NM2503D05RGMD000X002A

Allegato 5

**Controdeduzioni alle osservazioni pervenute e pubblicate sul
sito delle Valutazioni Ambientali**

0093397_13-11-2020	
PROGETTO	
PROGETTO DEFINITIVO RADDOPPIO LINEA CODOGNO–CREMONA–MANTOVA TRATTA PIADENA – MANTOVA CUP J84H17000930009	
Fase Progettuale	
Progetto Definitivo	
Riferimento Normativo	
D.Lgs.152/2006	
SOGGETTI INTERESSATI:	
Provincia di Cremona	
Oggetto:	
PROCEDURA DI VALUTAZIONE DI IMPATTO AMBIENTALE AI SENSI DELL'ART. 23, DEL D.LGS. 152/2006 E SS.MM.II. E VERIFICA PIANO DI UTILIZZO TERRE, EX D.P.R. 120/2017, ART. 9. PROGETTO DEFINITIVO DEL RADDOPPIO DELLA TRATTA PIADENA-MANTOVA, 1° FASE FUNZIONALE DEL RADDOPPIO DELLA LINEA FERROVIARIA CODOGNO-CREMONA-MANTOVA. - CONTRIBUTO TECNICO PROPONENTE: R.F.I. RETE FERROVIARIA ITALIANA SPA - [Rif. nel sistema informativo nazionale: ID 5610].	
OSSERVAZIONI	Note e Commenti
Descrizione	Risposta al Commento
VALUTAZIONI DI COMPETENZA Dalla relazione generale si evince che il raddoppio della tratta ferroviaria Piadena – Mantova rientra nel Programma Regionale Mobilità e Trasporti della Regione Lombardia, che comprende la riqualificazione della linea Milano – Codogno – Cremona - Mantova. Sulla linea son

Estratto e particolare ingrandito della "Tavola 03 – proposta nuova viabilità alternativa" revisionato (Rev. 01 del 15/01/2021)

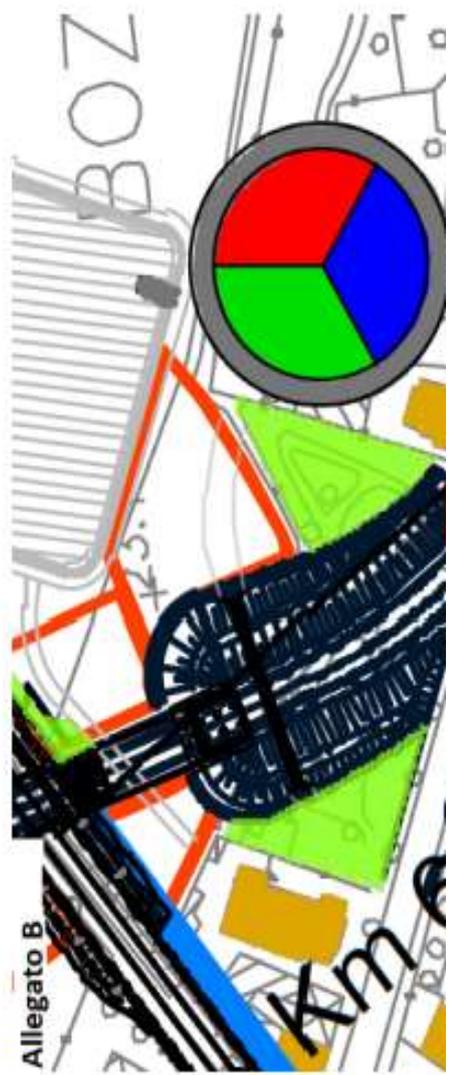
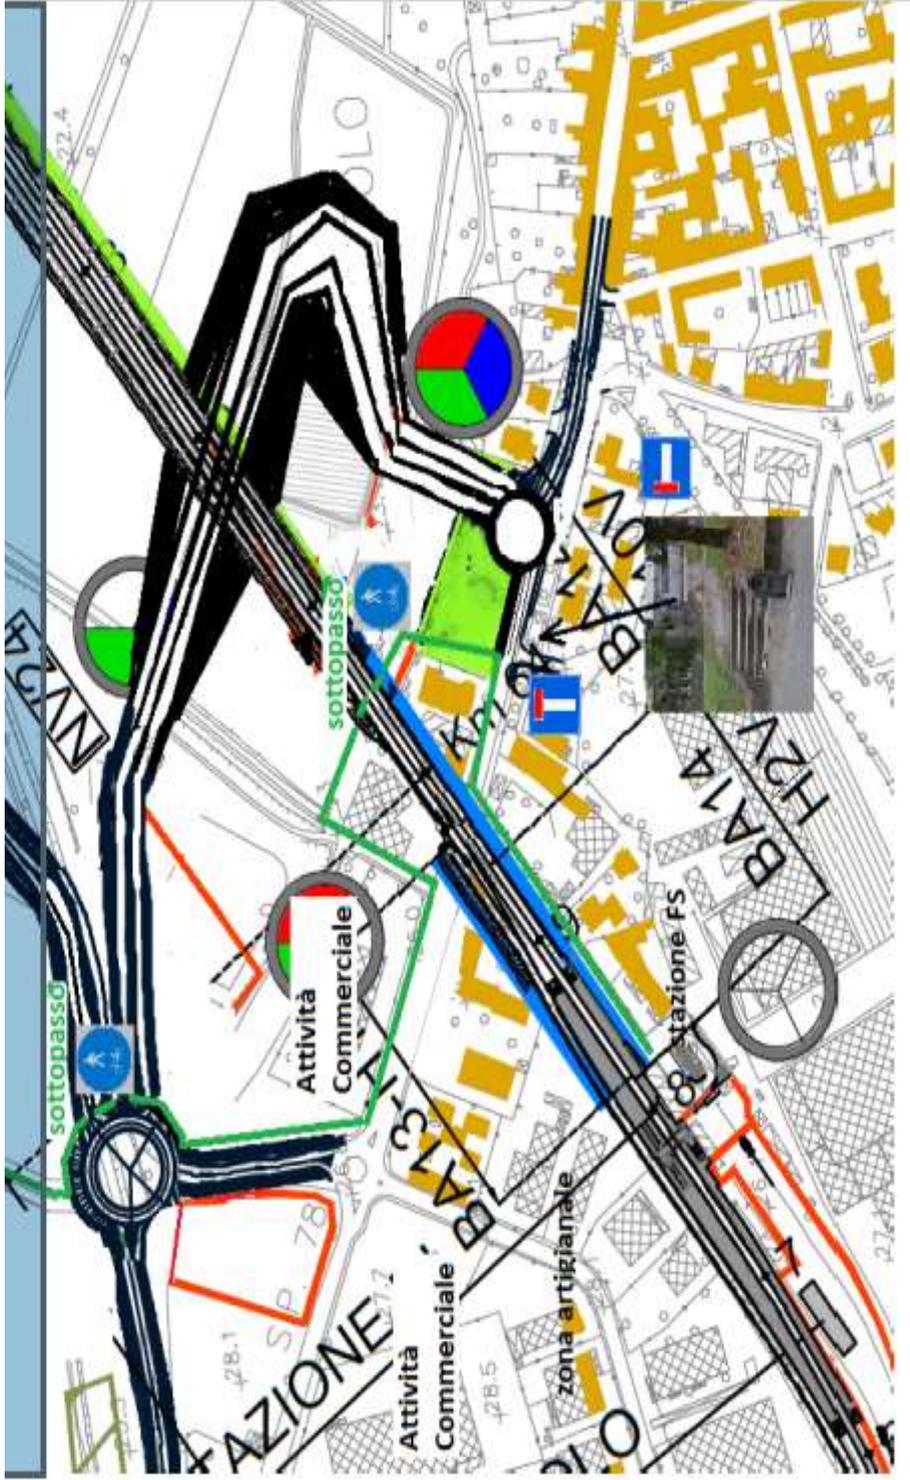
<p>Nella tavola 03, dedicata alla proposta della nuova viabilità alternativa, veniva indicato il tracciato di questa nuova strada di collegamento in posizione errata (mero errore materiale). Con la presente si rettifica e perfeziona tale indicazione, in quanto il tracciato precedentemente proposto risulta in aderenza al lato Nord delle abitazioni dei Sigg. Cappelli.</p>	<p>Le osservazioni si configurano come richieste di modifiche progettuali. La richiesta non attiene all'oggetto della VIA.</p>
<p>Con la presente si ripropone quindi la realizzazione di tale strada di collegamento, traslandone in tracciato verso Nord, così da garantire adeguata distanza dall'insediamento esistente. A supporto della presente rettifica e perfezionamento, si ripropone la modifica dell'elaborato 03 precedentemente consegnato, ove è riportata anche in planimetria la modifica sopra illustrata. In particolare, sono state tracciate delle "X" nere sul tracciato precedentemente proposto, mentre il layout della nuova proposta è stato identificato con una linea gialla. Di seguito si riporta un ingrandimento ed estratto del succitato elaborato per maggior chiarezza e completezza della modifica richiesta e, a corredo della presente, si ri-allega l'elaborato esplicativo "Tavola 03 – proposta nuova viabilità alternativa" revisionato (Rev. 01 con data ad oggi 15/01/2021).</p>	<p>Le osservazioni si configurano come richieste di modifiche progettuali. La richiesta non attiene all'oggetto della VIA.</p>

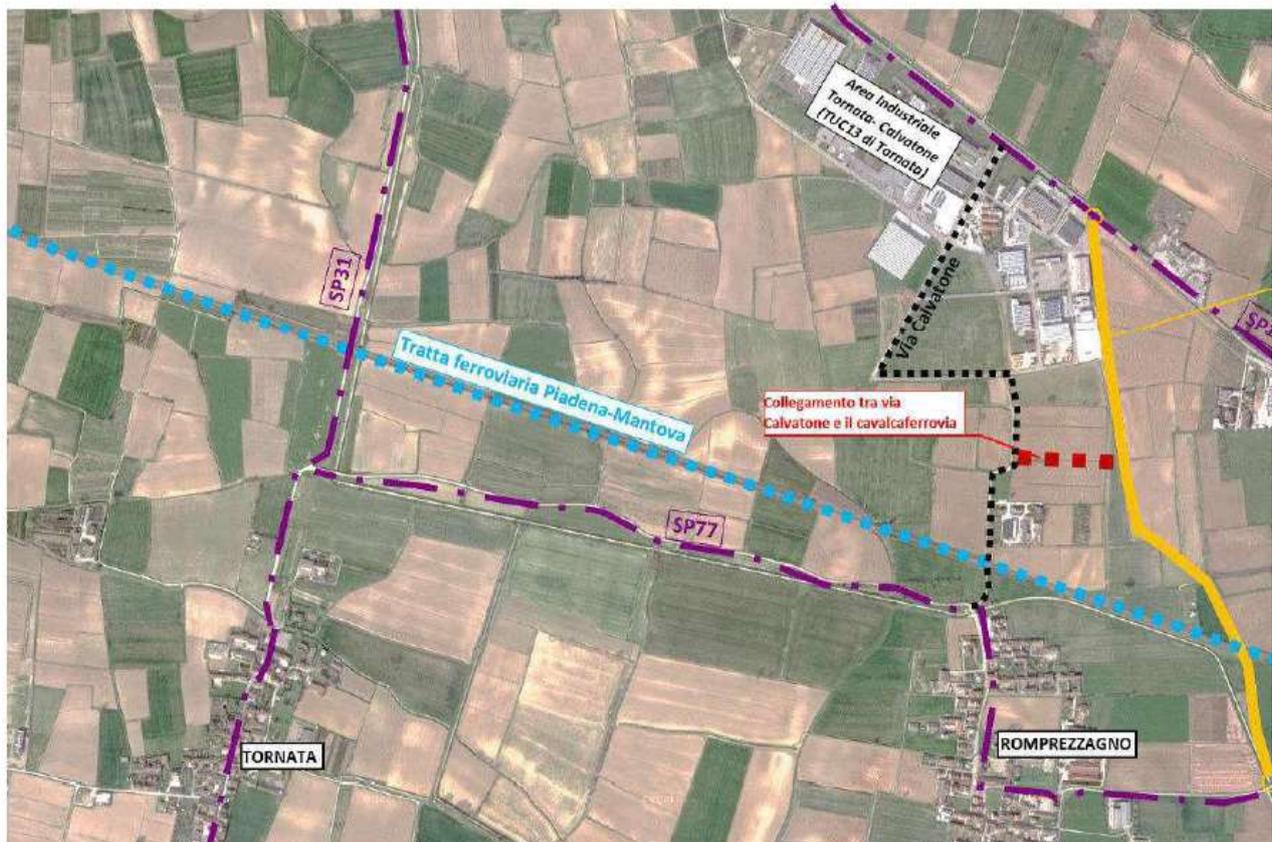
Questi effetti combinati tra loro minano l'identità e la vivibilità di questi luoghi, soprattutto nei confronti della cosiddetta "utenza debole", che nel caso di piccoli centri urbani collocati in ambito rurale come quelli in oggetto, assume un peso significativo. L'effetto di interclusione descritto di fatto impedirebbe, oppure ostacolerebbe pesantemente, la fruizione a piedi o in bicicletta, nonché il collegamento "spiccio" tra il centro e le zone limitrofe, compromettendo la fruizione dei pochi servizi rimasti. La categoria di popolazione maggiormente interessata sarebbe quindi quella corrispondente alle fasce d'età più giovani o di età superiore, mentre sarebbe al contrario incentivata la mobilità mediante automezzi.	
Non da ultimo, dovrebbe essere tenuto conto degli effetti prodotti dall'incremento del flusso di "traffico veloce" con mezzi più o meno pesanti, con conseguente maggiore esposizione a rumore e vibrazioni. In merito a ciò sono state previste barriere antirumore o verdi, limitate al mero soddisfacimento dei minimi requisiti normativi richiesti.	tutte le valutazioni sia di carattere ambientale che paesaggistico sono state fatte tenendo in considerazione sia la pianificazione vigente che lo stato dei luoghi

Ferme restando le argomentazioni sopra esposte, di seguito si propongono delle opere compensative che potrebbero in parte mitigare gli effetti sul territorio sopra illustrati. Dalla disamina appare infatti evidente che dall'eliminazione dei passaggi a livello (su via Calvatone e su via Roma/SP31) scaturisce l'esigenza della tempestiva realizzazione di opere compensative, che non possono essere rimandate alla futura realizzazione della rete autostradale. In particolare si ritiene necessario creare un collegamento tra i lati opposti dei binari in corrispondenza del confine tra i comuni di Tornata e Bozzolo, analogamente a quanto già previsto dal progetto Ti-Bre e Cremona-Mantova. Questo non sarebbe tuttavia sufficiente a ovviare al problema dell'interclusione dei terreni precedentemente descritti e che potrebbe essere in parte alleviato dalla realizzazione di una viabilità secondaria di collegamento tra l'attuale via Calvatone e il futuro cavalcavia di cui al punto precedente. Per una più agevole identificazione delle soluzioni proposte si rimanda allo schema grafico allegato alla presente. Si tratta di opere di compensazione e completamento del sistema viabilistico, che consentirebbe di dare respiro ai territori coinvolti, che diversamente rischierebbero di essere "sacrificati" e "schiacciati" in nome del potenziamento infrastrutturale.

Le osservazioni si configurano come richieste di modifiche progettuali. La richiesta non attiene all'oggetto della VIA.

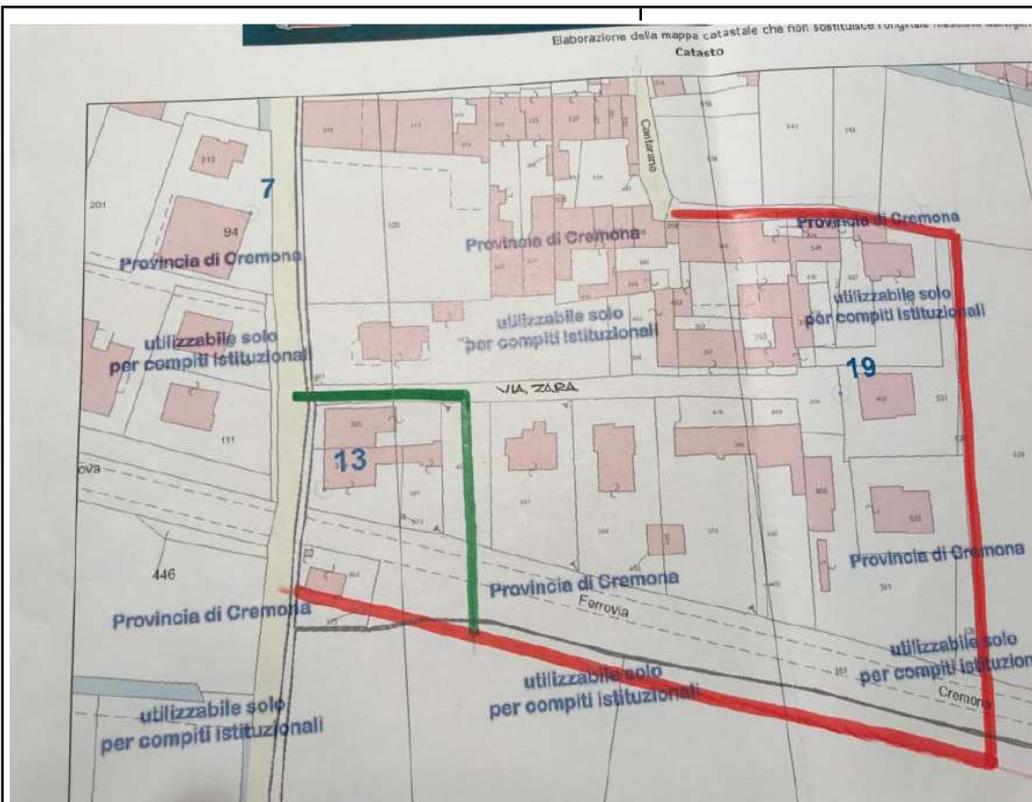
di non mettere in crisi le zone industriali-commerciali e di considerare collegamenti per ciclisti e pedoni, quest'ultima prospettiva legata in particolare a Piadena Drizzona e al Passaggio a Livello di via San Lorenzo;	
più in generale la necessità di orchestrare tre maxi progetti (raddoppio ferroviario, autostrada e pure il TI-BRE ferroviario, che arriverebbe fino a Piadena Drizzona), evitando un caos viabilistico e infrastrutturale che si sovrapporrebbe altresì con ulteriori sovrappassi e svincoli.	
1 Passaggio ciclopedonale in luogo della chiusura del P.L. di Via San Lorenzo	
NO al sottopasso ciclopedonale previsto nel progetto: lontano, scomodo e mancante della viabilità di collegamento. SI al percorso alternativo più vicino, transitante per VIA ZARA, sempre con la presenza del TOMBOTTO ciclopedonale, ovvero anche per transito funerali e con tracciato come qui di seguito inserito con tratto in verde:	Le osservazioni si configurano come richieste di modifiche progettuali. La richiesta non attiene all'oggetto della VIA. Il progetto è stato rivisto a seguito di interlocuzioni con tutti gli enti interessati, prevedendo le modifiche riportate nell'elaborato NM2503D26P8NV3500001B.

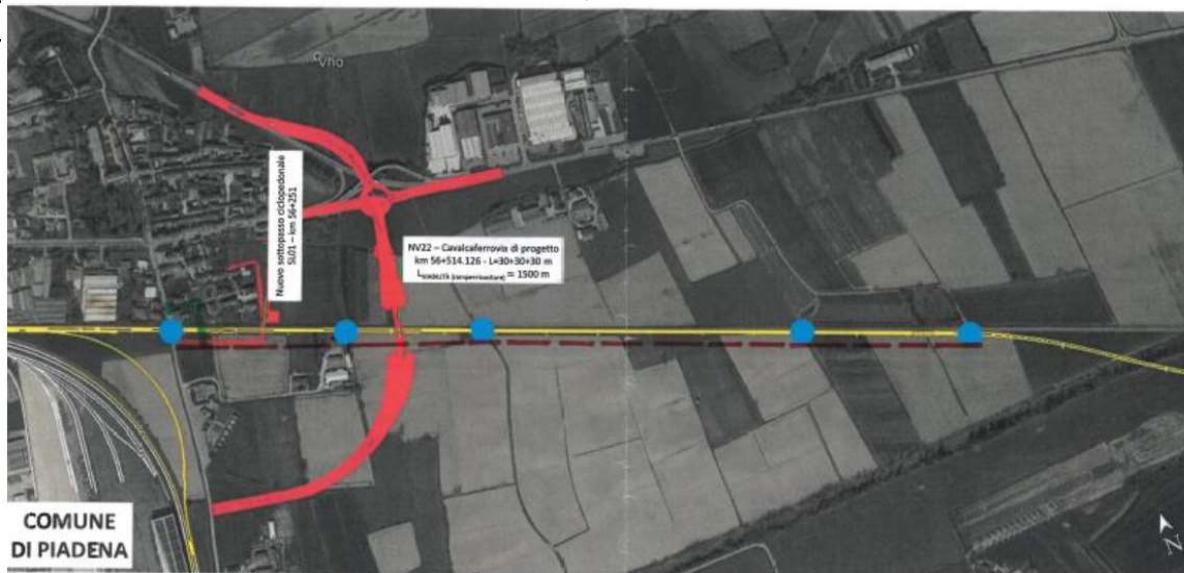
Strada nascente a Sud del P/L di Via San Lorenzo tangente alla ferrovia direzione Mantova, larghezza 4,50 m, terminante alla curva precedente il ponte sulla Delmona (in corrispondenza ultimo P/L direzione Mantova) come da schema sotto riportato:

Le osservazioni si configurano come richieste di modifiche progettuali. La richiesta non attiene all'oggetto della VIA. Il progetto è stato rivisto a seguito di interlocuzioni con tutti gli enti interessati, prevedendo le modifiche riportate nell'elaborato NM2503D26P7NV2200001B.

PL – KM 75 + 662 - Strada Via Laghetto:

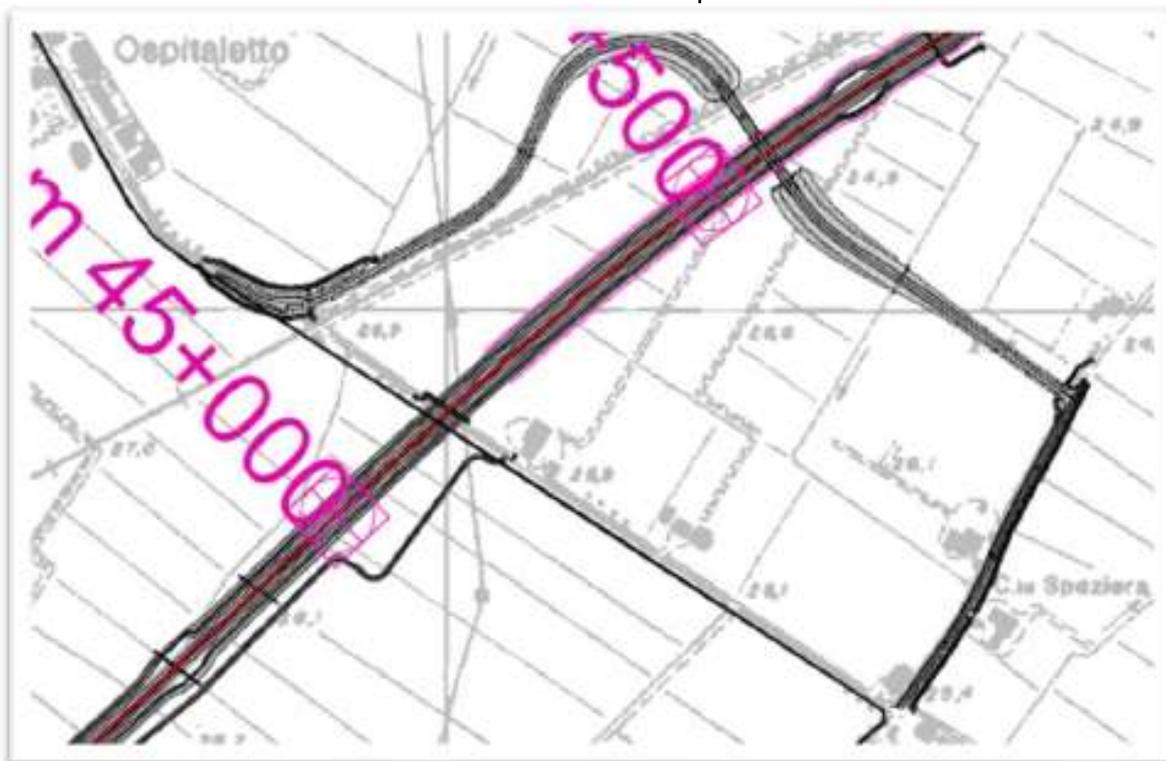
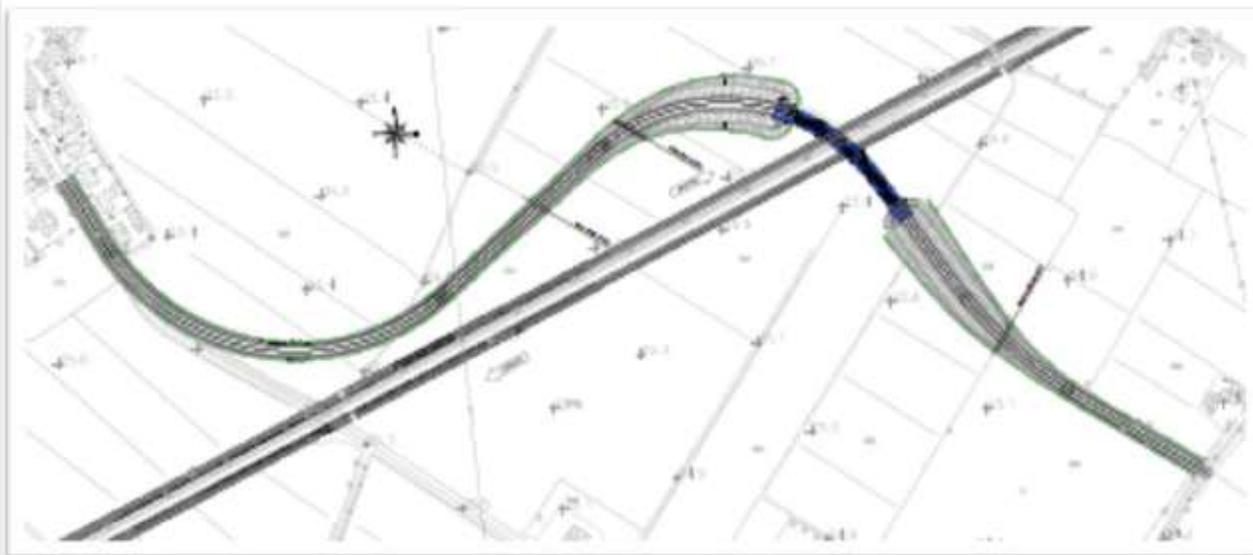
Nella formulazione attuale le soluzioni di sovrappasso di autostrada e linea ferroviaria raddoppiata appaiono molto simili. Circa la proposta inserita nel progetto di raddoppio ferroviario si effettuano le seguenti due importanti osservazioni:

Osservazione 1.1: Il tracciato di discesa dal sovrappasso, lato Ospitaletto, entra nel perimetro urbano a ridosso delle abitazioni adiacenti alla Strada Laghetto. Si chiede di adeguare i raggi di curvatura dell'intera infrastruttura al fine di concludere la discesa prima dell'inizio del perimetro abitato. Per questo aspetto è preferibile il percorso delineato nel progetto dell'Autostrada. Alleghiamo la Tav. Osservazione 1 che rappresenta, in merito, una proposta di soluzione.

La soluzione, a seguito di interlocuzioni con tutti gli enti interessati, verrà modificata secondo quanto previsto nell'elaborato NM2503D26P7NV2900001B

Osservazioni N. 2 - Rif. Tav. “Osservazione 2”

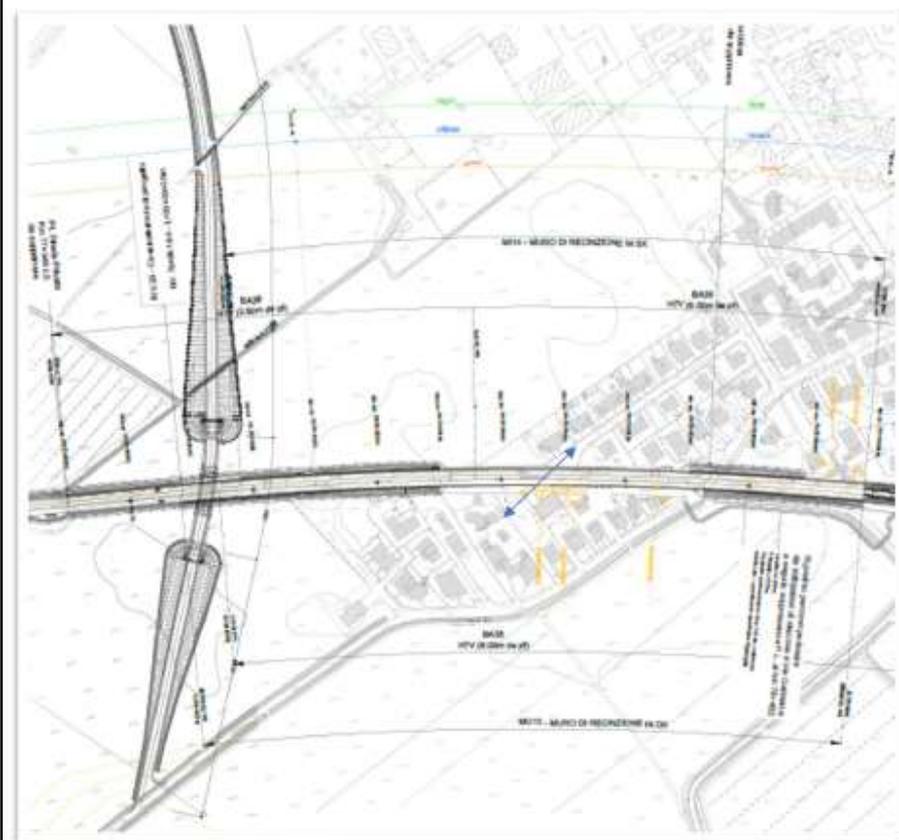
Osservazione 2.1 – Come detto i due progetti appaiono chiaramente incompatibili, posto che si intersecano e si sovrappongono, rendendo impossibile il raccordo viabilistico. Si chiede quindi un ristudio congiunto e coordinato che unisca le esigenze delle due infrastrutture in una soluzione ottimizzata diminuendone l’impatto invasivo. Si evidenzia anche la necessità di un ristudio del raccordo tra sovrappasso e Via Gabbiana posto che la confluenza non è ortogonale e quindi pone problemi di ingresso ed uscita lato angolo acuto.

Le osservazioni si configurano come richieste di modifiche progettuali. La richiesta non attiene all’oggetto della VIA. Il progetto è stato rivisto a seguito di interlocuzioni con tutti gli enti interessati, prevedendo le modifiche riportate nell’elaborato NM2503D26P7NV300001B. Il PD delle viabilità è stato aggiornato per recepire le richieste degli Enti e per compatibilizzarlo con il progetto autostradale.

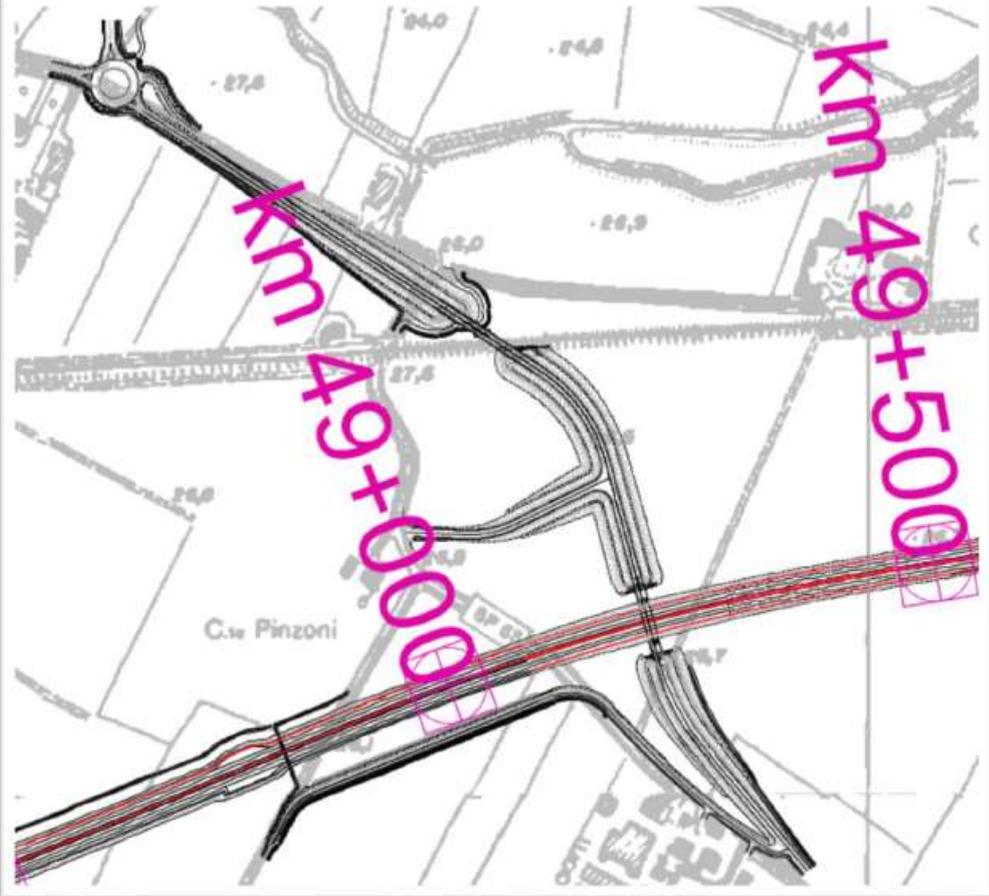
Osservazione 2.2 – La chiusura del PL tra Via Repubblica e Via Gabbiana costituisce barriera invalicabile che inibisce ogni possibilità di comunicazione tra i nuclei residenziali adiacenti posti a lati opposti rispetto alla ferrovia. Tale barriera interrompe inoltre percorsi ciclopedonali inseriti in un tracciato sovracomunale recentemente realizzato con contributi regionali. Chiediamo quindi:

<p>In via preferenziale: un sottopasso ciclopeditonale sul percorso interrotto per effetto della chiusura del passaggio a livello (Via Gabbiana-Via Repubblica).</p> <p>In via alternativa: una variazione alla soluzione proposta dalle tavole progettuali, rappresentata nella figura di cui sopra, in quanto il collegamento deve essere ciclopeditonale da strada pubblica ad altra strada pubblica. La soluzione da noi proposta è delineata nella Tavola "Osservazioni_2" allegata, ed inverte la collocazione della ciclopeditonale con quella della strada "Magnolupo" per evitare pericolosi attraversamenti oltre a prevedere il prolungamento dell'attraversamento in sottopasso sino all'esterno dell'area della Stazione ferroviaria, per collegarsi alla ciclopeditonale che interseca "Viale Stazione".</p>	<p>Le osservazioni si configurano come richieste di modifiche progettuali. La richiesta non attiene all'oggetto della VIA. Il progetto è stato rivisto a seguito di interlocuzioni con tutti gli enti interessati, prevedendo le modifiche riportate nell'elaborato NM2503D26P7NV3000001B</p>
